*Ministero della cultura*

SOPRINTENDENZA SPECIALE PER IL PIANO NAZIONALE  
DI RIPRESA E RESILIENZA

*Oggetto:* [ID\_VIP: 7554] SAMASSI – SERRENTI – SANLURI - FURTEI (SU) Progetto per la produzione di energia elettrica da fonte eolica denominato "Parco eolico Samassi-Serrenti" costituito da n. 11 aereogeneratori con potenza unitaria di 6 MW, per una potenza complessiva di 66 MW, nei comuni di Samassi e Serrenti con stazione di trasformazione nel comune di Sanluri ed opere accessorie nei comuni di Samassi, Serrenti, Furtei e Sanluri.  
Procedura riferita al Decreto legislativo n. 152/2006 – VIA (art. 23).  
Proponente: Sorgenia Renewables S.r.l.  
Parere tecnico istruttorio della Soprintendenza Speciale per il Piano Nazionale di Ripresa e Resilienza (PNRR).

18/07/2022

FOTOSIMULAZIONE PF 48

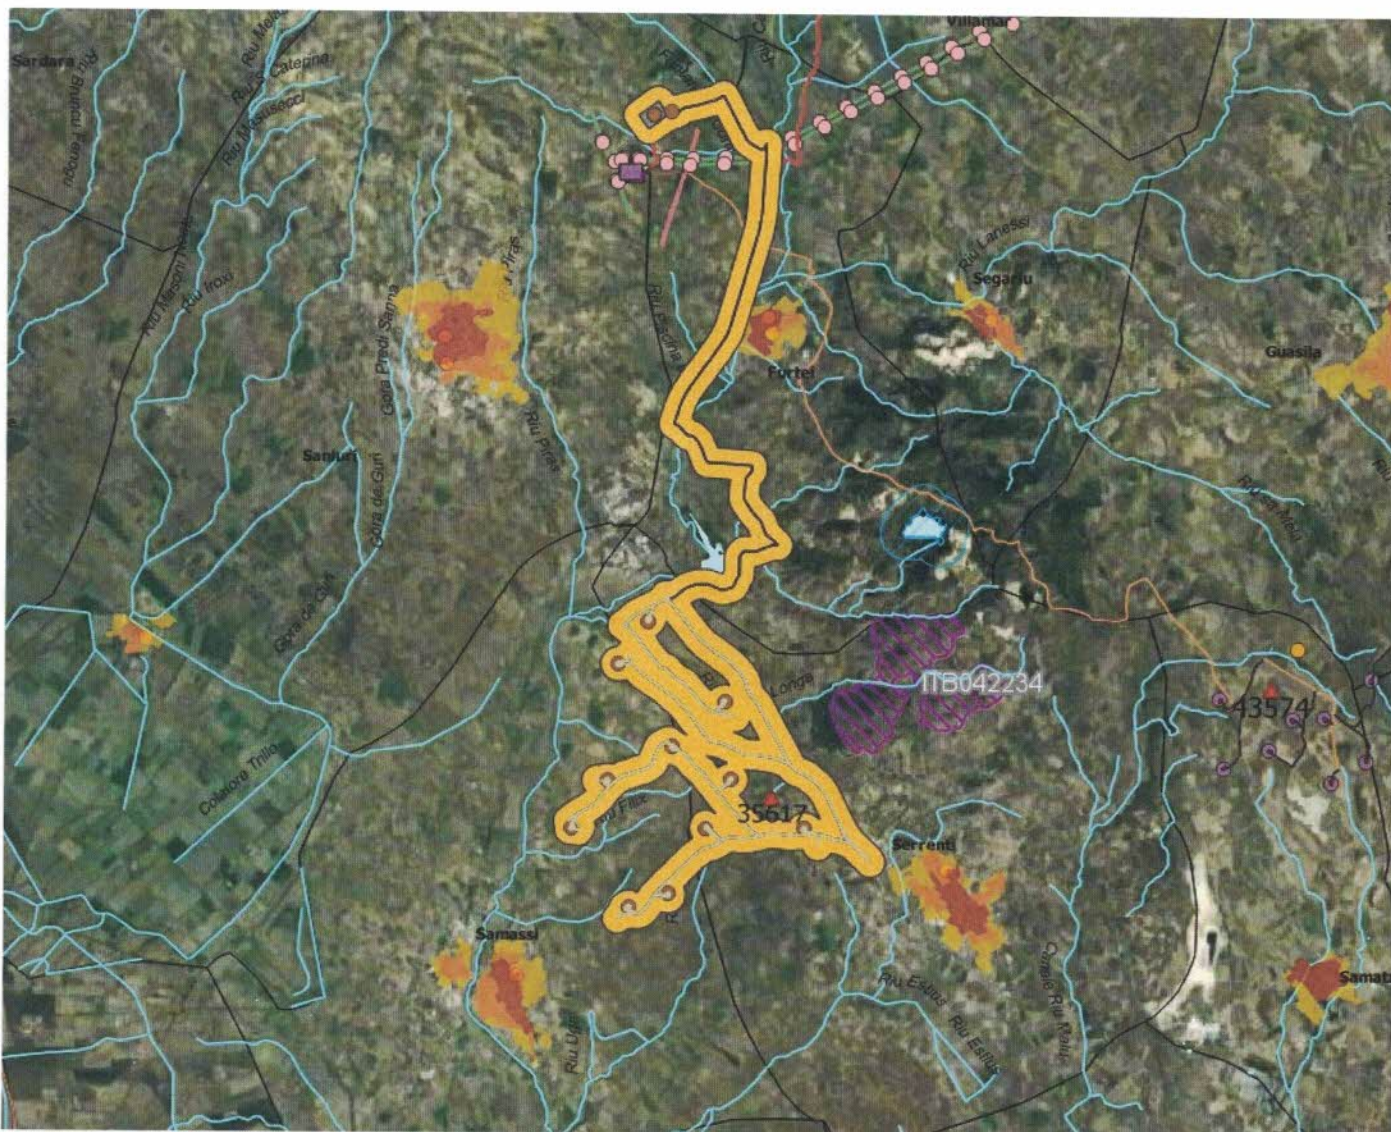
La geomorfologia prevalentemente pianeggiante del territorio ... a Samassi e Serrenti rende necessariamente forte l'interferenza visiva dei beni archeologici con gli aereogeneratori posizionati a breve distanza, come è rilevabile dalle stesse fotosimulazioni.

*inoltre si richiede un ridimensionamento del progetto, al fine di eliminare la estrema prossimità di alcuni aereogeneratori come descritti nei precedenti paragrafi ai siti archeologici, nonché di eliminare gli impatti visivi maggiori che vengono confermati anche dalle fotosimulazioni.*

**CONSIDERATO** che rispetto alla suddetta complessità e rilevanza culturale e paesaggistica l'impianto eolico di cui trattasi si colloca come elemento estraneo rispetto al contesto su cui insiste, le cui strutture di eccessiva altezza (pari a 206 metri) rispetto a qualsiasi altro elemento naturale e antropico esistente nelle medesima aree, costituisce una frammentazione del paesaggio esistente, il cui godimento pubblico è ancora assicurato dai punti di vista dell'area di intervento, e che, di conseguenza non consentono di valutare favorevolmente la compatibilità ambientale del progetto proposto.
